湖南华容北景港上横州 20MWp、和平 20MWp 分布式  
农光互补发电项目  
监理工程师通知单

编号：HRGF-JLT-041

关于电缆施工质量问题的相关事宜：

问题照片：

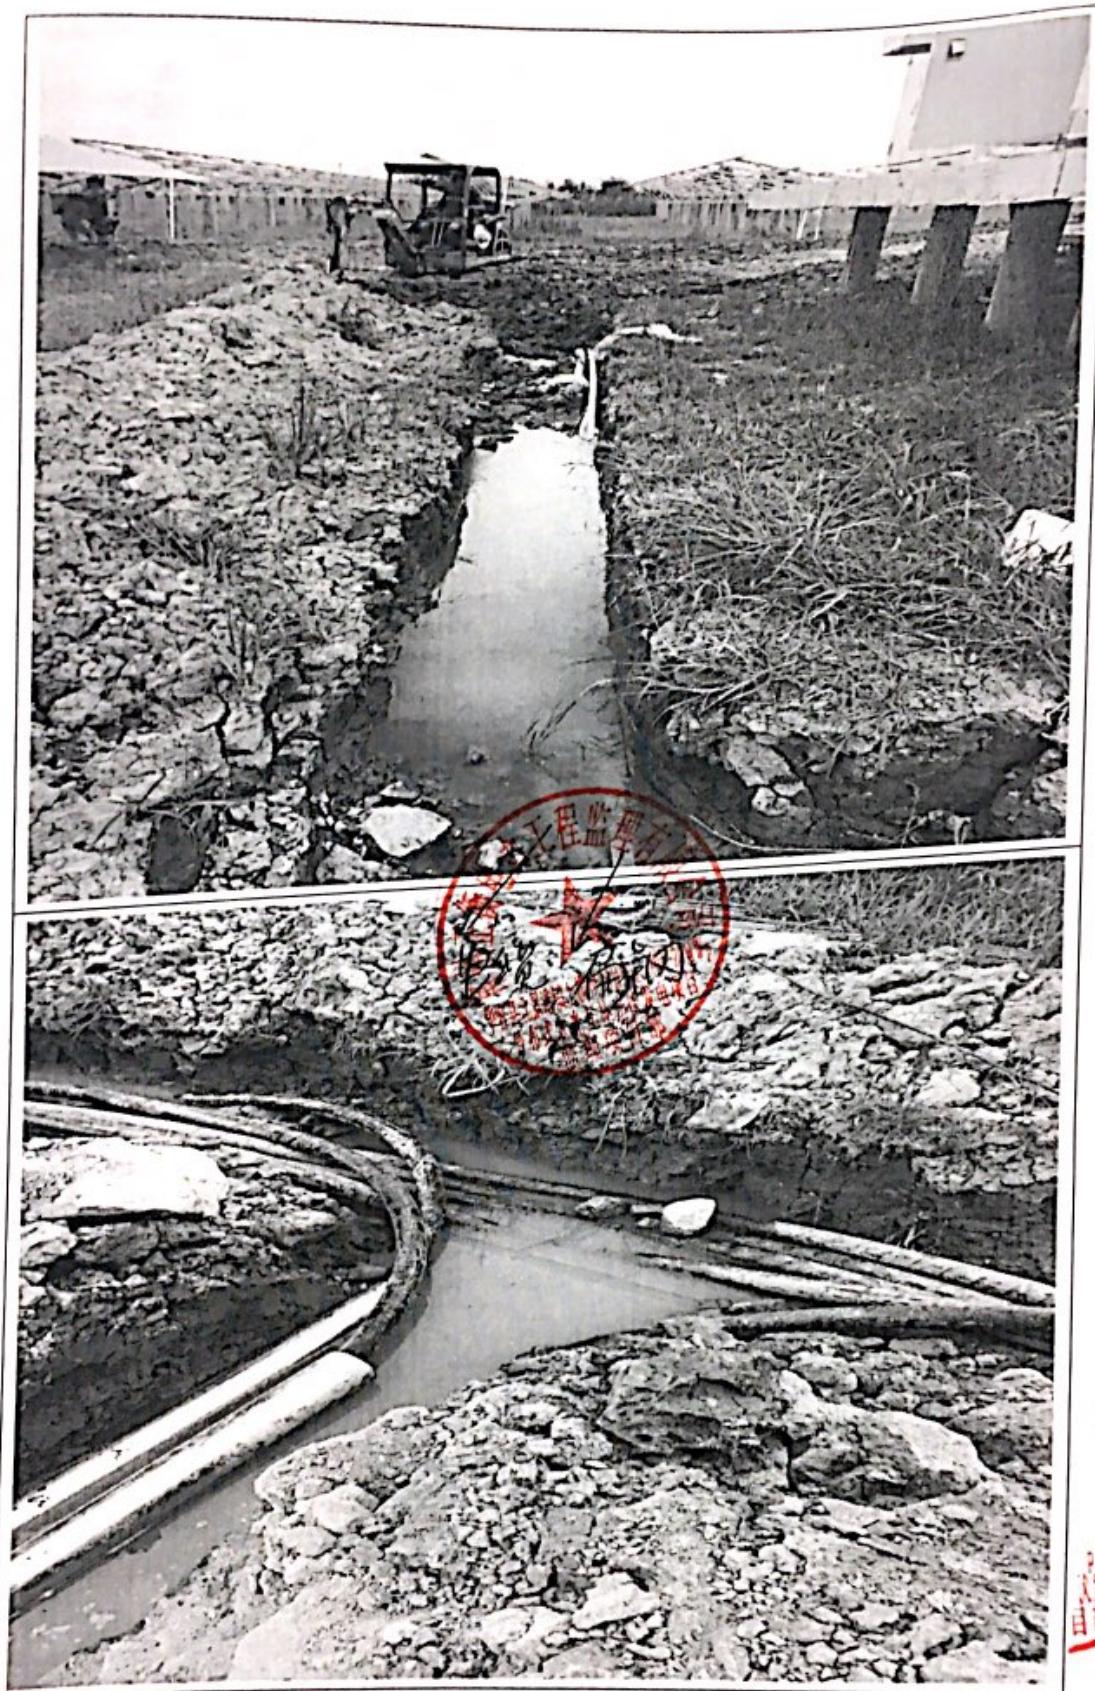
1. 高压电缆在敷设过程中有交叉缠绕现象；
2. 高压电缆与接地扁钢紧贴，易造成高压电缆损坏；
3. 过路钢管埋设深度不足，且管口未做喇叭口处理；
4. 过路管长度不符合设计要求；
5. 高压电缆与低压电缆、光纤同沟，且安全距离不满足规范要求；
6. 电缆埋设深度不符合设计要求。

以上问题要求 2017 年 7 月 16 日前整改完成并回复监理项目部。
